改善箇所説明図

改善の内容

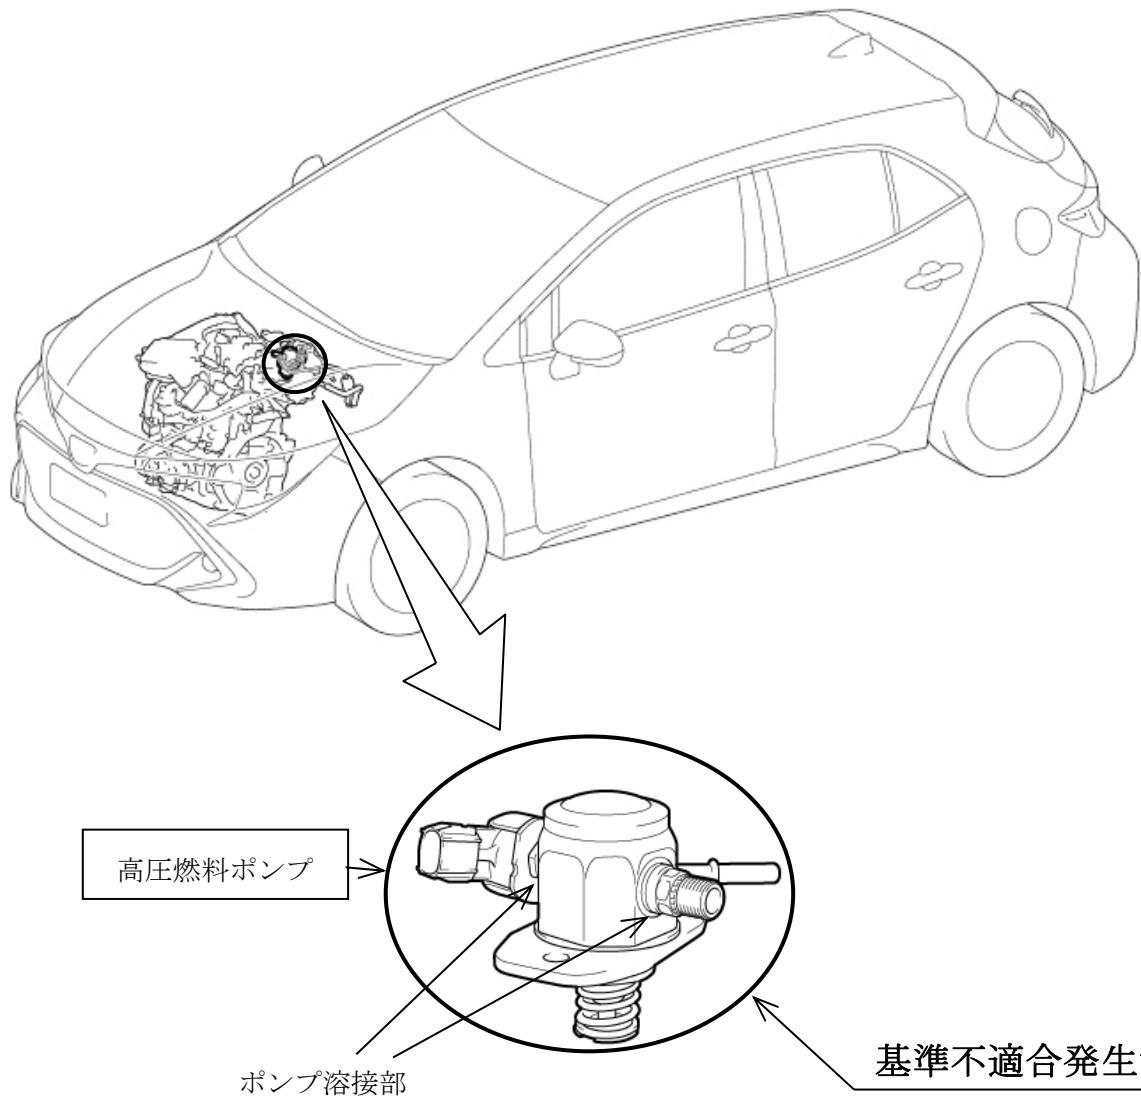
高圧燃料ポンプにおいて、燃料圧力に対する構成部品の耐圧性能が不足しているため、使用過程でポンプ内部が摩耗や損傷するものがある。そのため、ポンプ溶接部に応力が集中して、亀裂が発生し燃料漏れに至るおそれがある。

全車両、高圧燃料ポンプの製造番号を点検し、該当する場合は対策品に交換する。

識別：改善済車両には車台番号打刻の左上部に黄色ペイントを塗布する。
